**AVIS RELATIF À LA PROTECTION
CONTRE LES EVENTUELS EFFETS NOCIFS ET NUISANCES
PROVOQUÉS PAR LES RAYONNEMENTS NON IONISANTS
GÉNÉRÉS PAR DES ANTENNES ÉMETTRICES STATIONNAIRES**

Commune : NAMUR - Exploitant : TELENET GROUP

Référence exploitant : NR1219M

Rapport n° 1506 / 2026

Figure 1 : Vue en plan des lieux de séjour et des points de contrôle

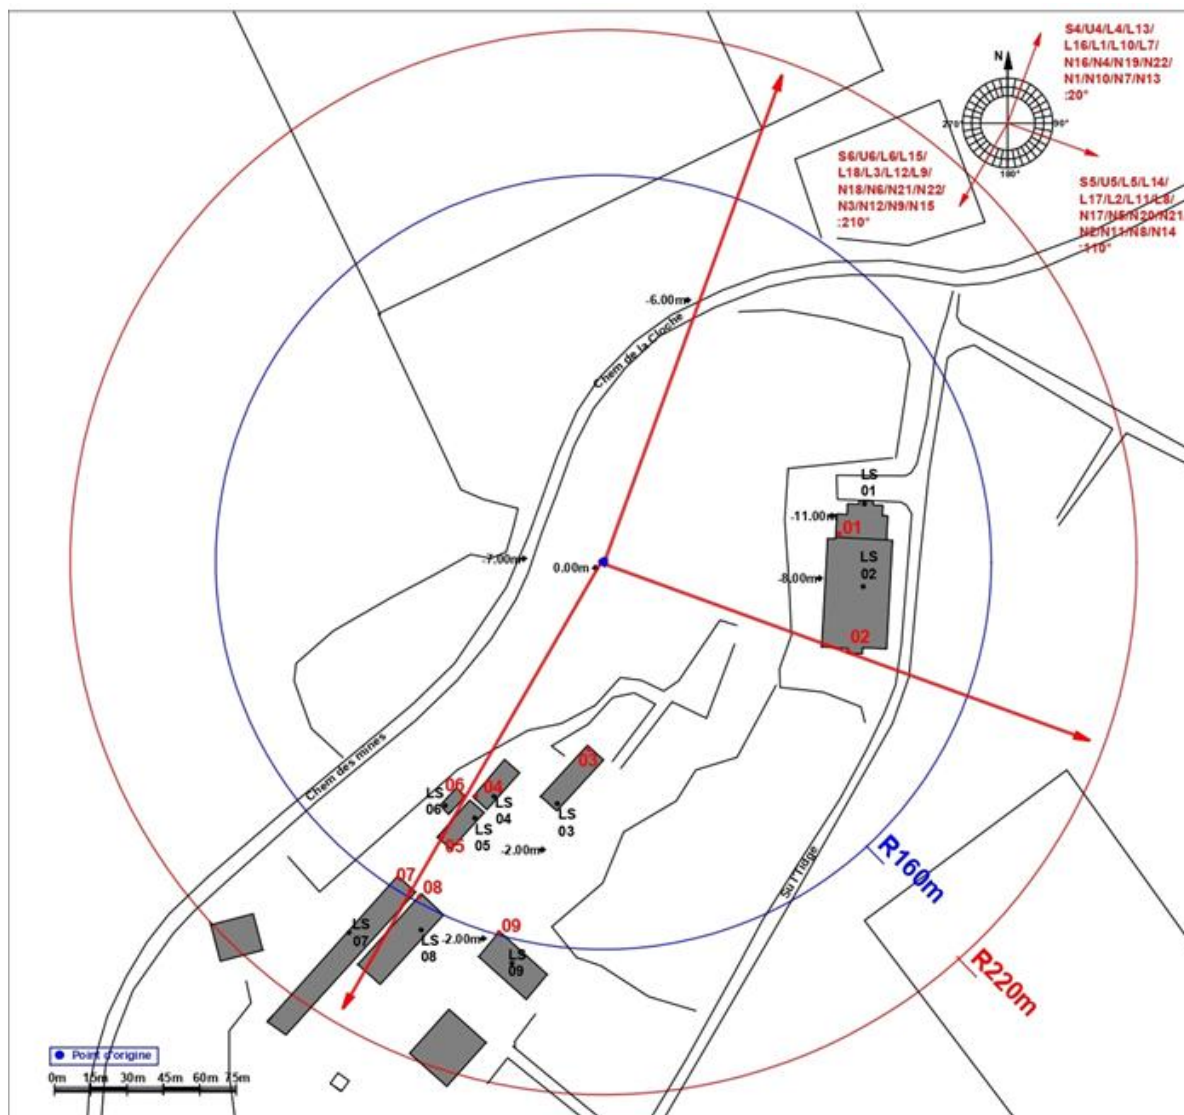
- le numéro du point de contrôle repris sur un des plans de la figure 1;
- le numéro du LS dans lequel se trouve le point de contrôle de la 1^{ère} colonne ;
- l'atténuation d'obstacle prise en compte pour le calcul de l'indice d'exposition dans le LS ;
- le résultat du calcul de l'indice d'exposition.

N° point de contrôle	LS	Atténuation (dB)	Indice d'exposition relatif à la limite par installation IE_i
6	LS06	3,0	0,509
4	LS04	3,0	0,483
5	LS05	3,0	0,456
7	LS07	3,0	0,327
8	LS08	3,0	0,326
9	LS09	3,0	0,305
2	LS02	3,0	0,148
3	LS03	3,0	0,094
1	LS01	3,0	0,044

En ce qui concerne les antennes de l'installation mentionnées dans le **tableau 1**, la distance maximale à laquelle la limite pourrait être atteinte, à l'extérieur, est égale à 136,3 m. S'il n'y a pas de LS à une distance inférieure, les antennes respectent forcément la limite d'immission.

Dans le cas des LS situés à l'intérieur des bâtiments, une atténuation d'obstacle est prise en compte et il en résulte que la distance maximale à laquelle la limite pourrait être atteinte se réduit à 96,9 m.
